## Protokoll der Abschlussveranstaltung der Bürgerbeteiligung im Raum Windischeschenbach-Püllersreuth-Pfaffenreuth- Seidlersreuth

Windischeschenbach, 25. Juni 2015

Nach der Begrüßung betonte Andreas Herath, dass es um die Varianten des Trassenverlaufs des Ostbayernrings im Raum Windischeschenbach-Püllersreuth-Pfaffenreuth-Seidlersreuth gehe, die in das Raumordnungsverfahren (ROV) einfließen sollen. Es handle sich um einen Ersatzneubau einer 185 Kilometer langen Trasse. Nach dem Bau und der Inbetriebnahme der neuen Trasse werde zeitnah die bestehende Trasse zurückgebaut.

**Hauptvarianten 2a und 2b:**

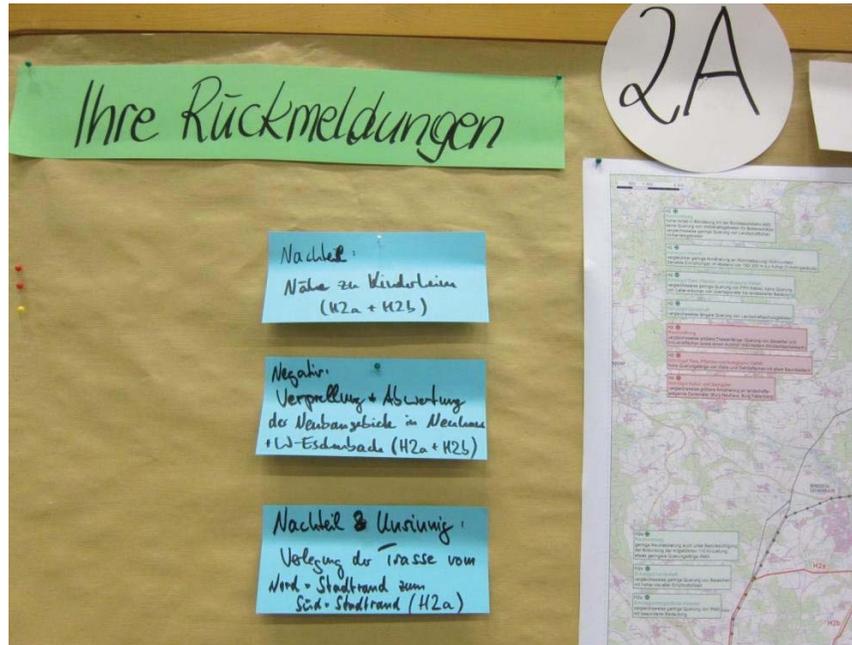
- Nachteil: Nähe zu Kinderheim, sowohl bei H2a als auch bei H2b
- Negativ: Verpöhlung und Abwertung der Neubaugebiete in Neuhaus und Windischeschenbach, sowohl bei H2a als auch bei H2b
- Nachteil und unsinnig bei H2a: Verlegung der Trasse vom Nord-Stadtrand zum Süd-Stadtrand

**Hauptvarianten 3a und 3b:**

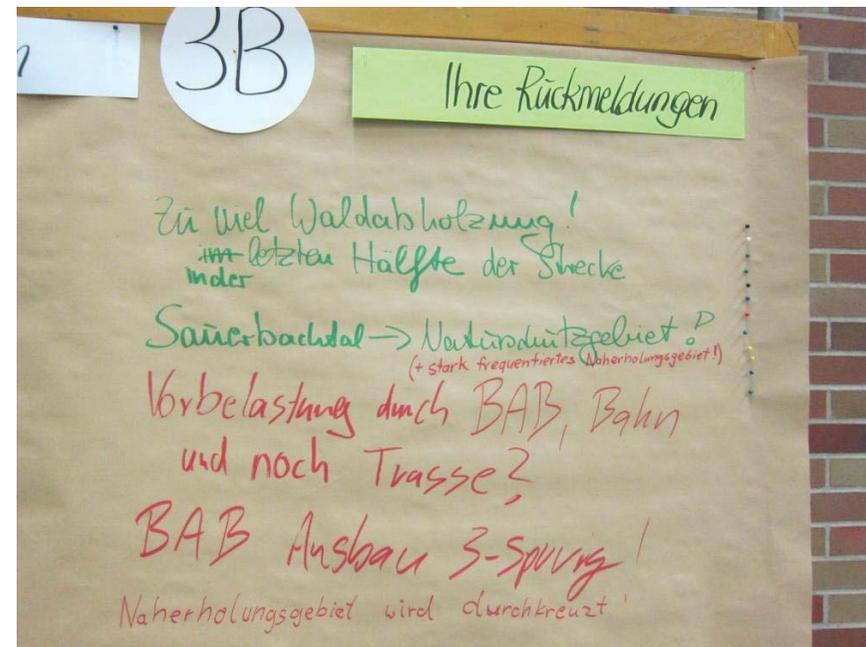
- Zu viel Waldabholzung in der letzten Hälfte der Strecke
- Sauerbachtal → Naturschutzgebiet (+ stark frequentiertes Naherholungsgebiet), Naherholungsgebiet wird durchkreuzt (schadet auch dem Tourismus)
- Vorbelastung durch Bundesautobahn und Bahn und jetzt soll noch die Stromtrasse als zusätzliche Belastung dazu kommen?
- Bundesautobahn könnte in Zukunft 3-spurig ausgebaut werden (sollte bei Stromtrassenplanung berücksichtigt werden und könnte gegen die Autobahn-Varianten sprechen)

### Untervarianten 11, 6 und 8

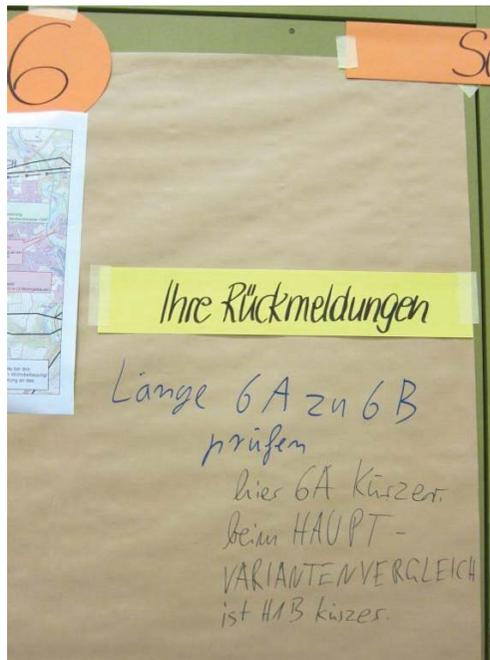
- Zur Südvariante 11 äußerten sich BürgerInnen positiv.
- Bei den 6er Untervarianten sei vielen BürgerInnen die Variante 6A viel sympathischer als 6B. Die Länge von 6A zu 6B sei zu prüfen, da widersprüchliche Darstellungen vorgekommen seien. Beim Untervariantenvergleich ist 6A als die kürzere Variante angegeben, beim Hauptvariantenvergleich hingegen die Hauptvariante H1B, die 6B als Untervariante enthält.
- Zu den Untervarianten 8C/D: im Süden bei Pfaffenreuth liegt ein kleines Waldstück, das den Pfaffenreuthern als Lärmschutz zur Autobahn dient. Bei diesen Trassenvarianten würde dieser Wald abgeholzt.

### Untervarianten 5 und 7

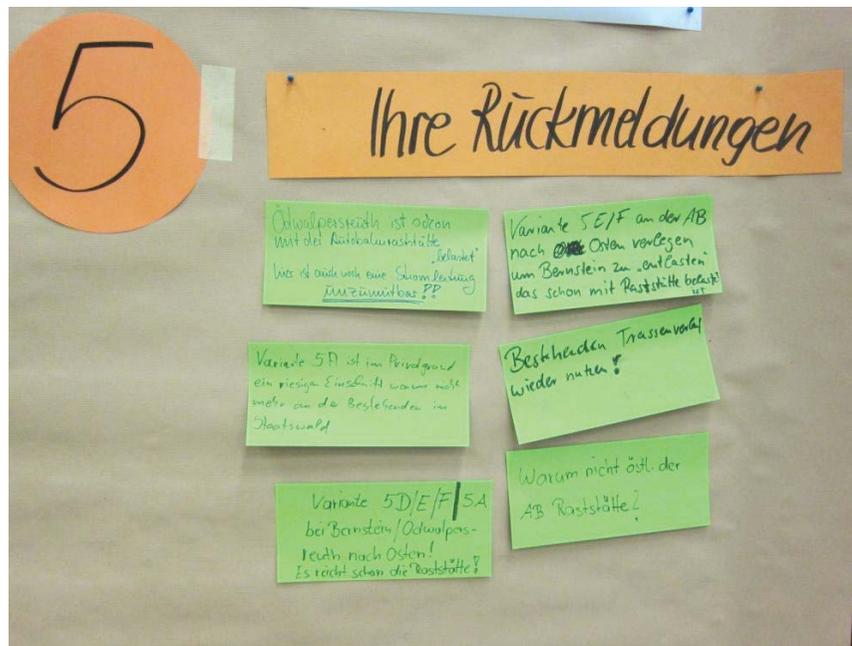
- Zu den 5er Varianten im Nordwesten von Windischeschenbach:
  - Ödwalpersreuth ist schon mit der Autobahnraststätte „belastet“, hier ist auch noch eine Stromleitung unzumutbar!
  - Variante 5D/E/F / 5A bei Bernstein/Ödwalpersreuth nach Osten! Es reicht schon die Raststätte
  - Variante 5E/F an der Autobahn nach Osten verlegen, um Bernstein zu „entlasten“, das schon mit der Raststätte belastet ist
  - Warum nicht östlich der Autobahnraststätte?
  - Variante 5A ist im Privatgrund ein riesiger Einschnitt. Warum nicht mehr an der bestehenden Leitung im Staatswald?
  - Bestehenden Trassenverlauf wieder nutzen!
- Bezüglich der 7er Varianten bestanden keine größeren Diskussionen. Die 7er-Varianten sind in keiner der Hauptvarianten enthalten.

### Untervarianten 2 und 12

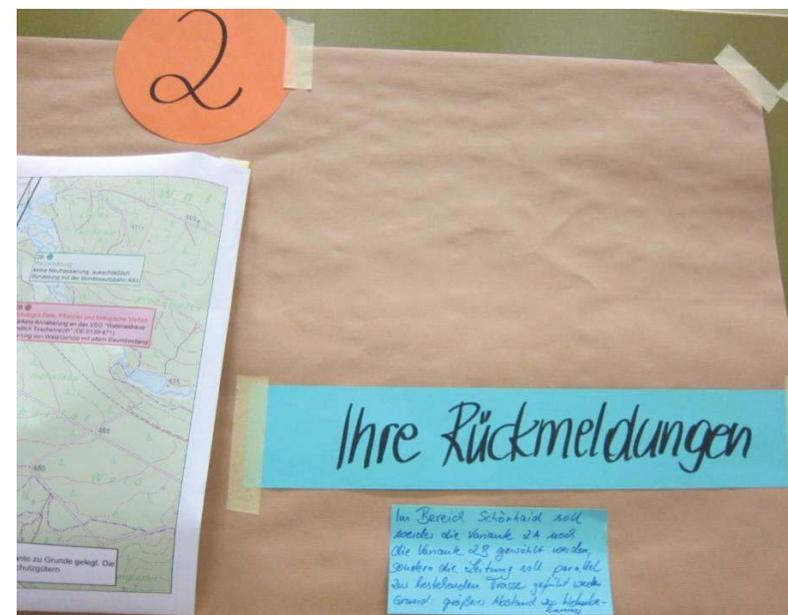
- Zu den Varianten 2A und 2B wurden wenige Einwände geäußert:
  - Im Bereich Schönhaid soll weder die Variante 2A noch die Variante 2B gewählt werden, sondern die Leitung soll parallel zur bestehenden Trasse geführt werden. Grund: größerer Abstand zur Wohnbebauung. (Es ist das Anliegen der BürgerInnen, auf die Bestandstrasse zurück zu gehen. Dies wäre allerdings mit Problemen für das streng geschützte Europäische Vogelschutzgebiet verbunden.)
  - Im Zusammenhang mit den 12er-Varianten sprachen sich BürgerInnen gegen die Mitführung der Gleichstrompassage auf der alten Trasse des Ostbayernrings aus.

Im Bereich Schönhaid soll weder die Variante 2A noch die Variante 2B gewählt werden, sondern die Leitung soll parallel zur bestehenden Trasse geführt werden.  
Grund: großer Abstand zur Wohnbebauung
